柏崎刈羽原子力発電所第6号機 設計及び工事計画認可申請に係る説明について (大物搬入建屋 杭の損傷要因について)

2022年3月31日
東京電力ホールディングス株式会社

■ 指摘事項 (No.1)

杭の損傷状況についてのデータ整理を行い、考察の充実を図ること。

図20 セメント改良土配置図

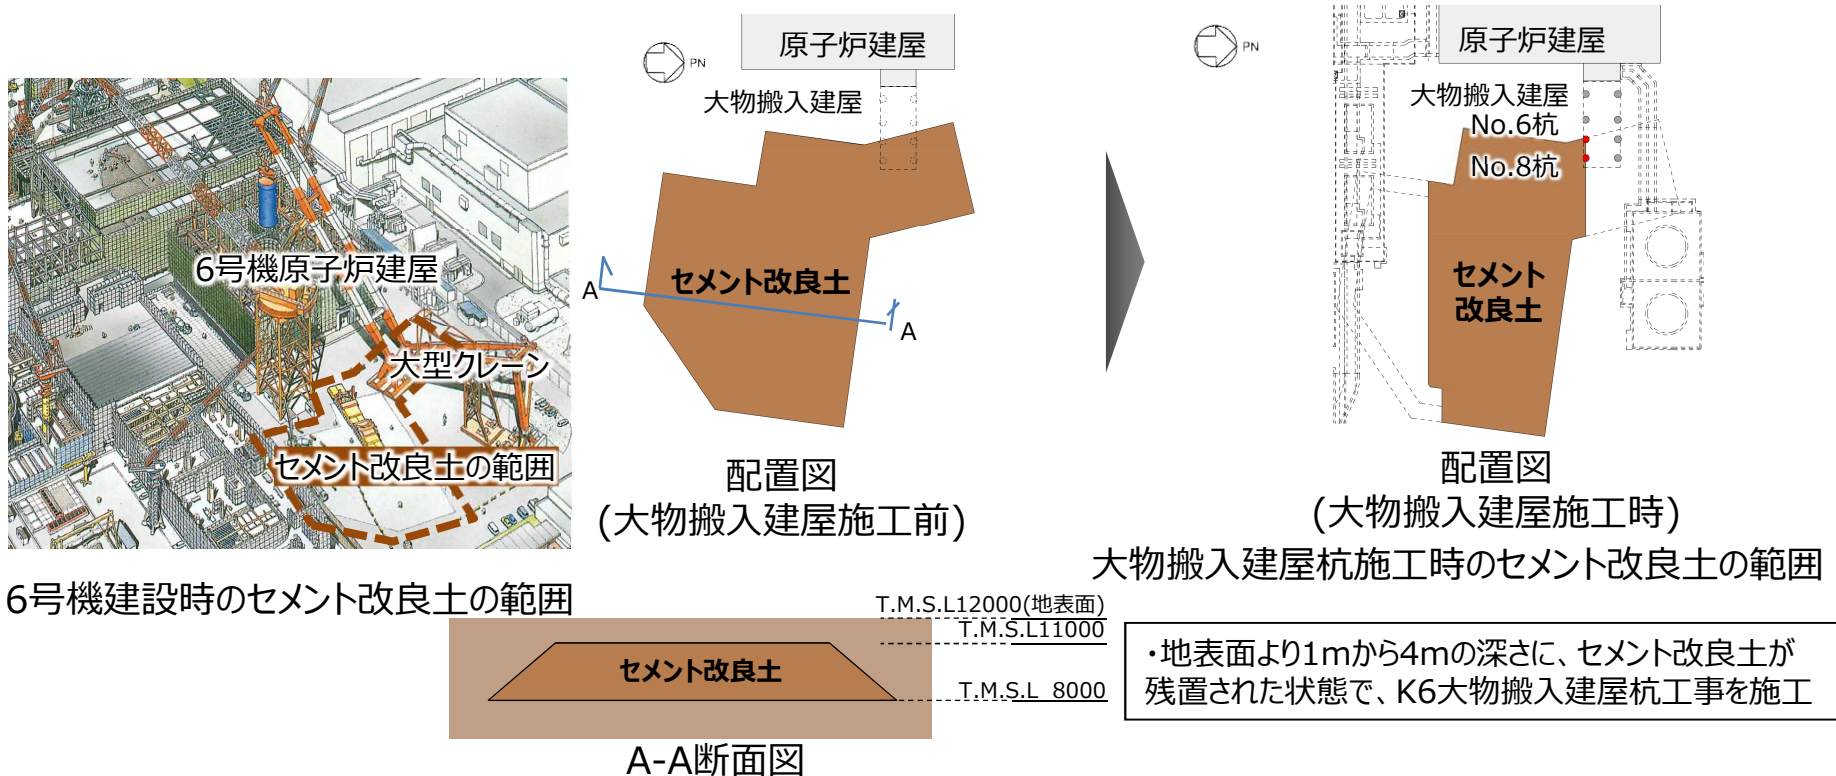
杭の損傷原因の特定にあたっての要因の絞り込みに係る考え方、プロセスを説明すること。その説明にあたっては、杭の特異な損傷状態を念頭に設計データ、施工データ等を網羅的に確認できるようにすること。

- 硬質な地盤の材料や範囲等について、建設記録の確認や協力企業への聞き取りを実施した。その結果、硬質な地盤は、6号機建設時に大型クレーン位置の地盤を補強するため、セメントと土を混ぜて作られたセメント改良土であることを確認した。図20にセメント改良土配置図を示す。
- 地震が発生した際にセメント改良土の影響でNo.6及びNo.8杭に応力が集中する可能性がある。

- 大物搬入建屋の周辺地盤状況を調査した結果、No.6・8杭周辺にセメント改良土が干渉していることを確認した。(表4内、最下段)
- 地震が発生した際にセメント改良土の影響でNo.6及びNo.8杭に応力が集中する可能性がある。
- このことから、「地震と杭周辺地盤の複合事象による損傷」を推定要因として絞り込み、Step3で解析的検証を行う。

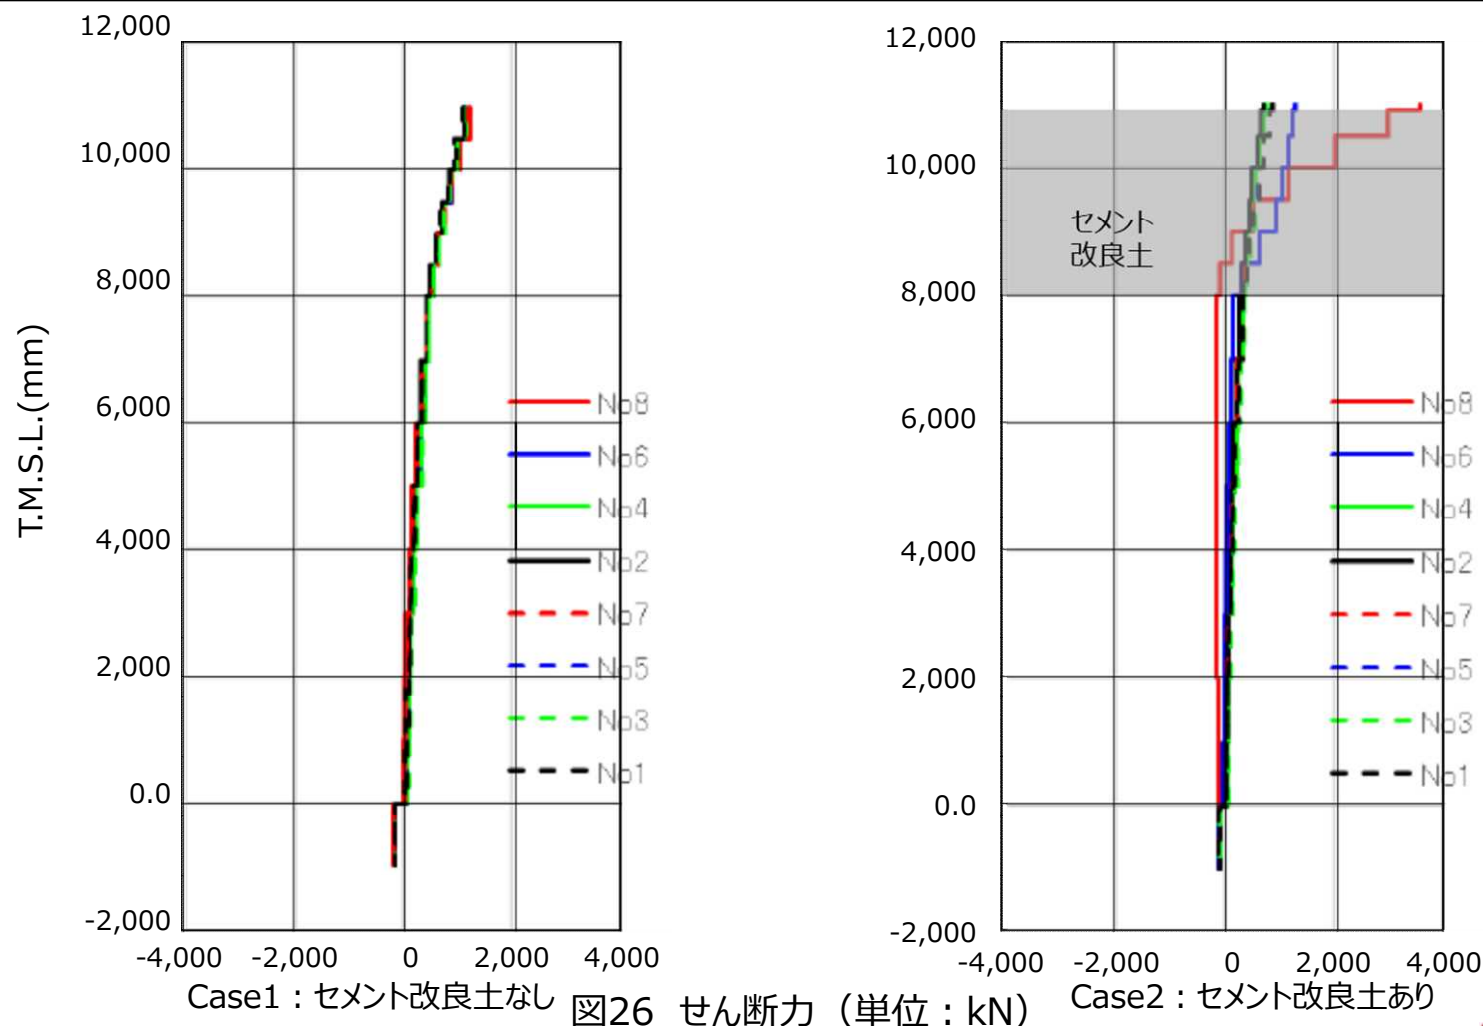
要因の絞り込みのプロセスに関して、東京電力が要因を特定する際に実施した解析的検証等の方針、方法、条件、結果についても妥当性を説明すること。その説明にあたっては、杭の損傷状況と解析的検証との関係についても考察すること。

- K6大物搬入建屋の基礎を水平方向に加力した場合の「セメント改良土なしの場合」と「セメント改良土ありの場合」の杭のせん断力分布を図26に示す。
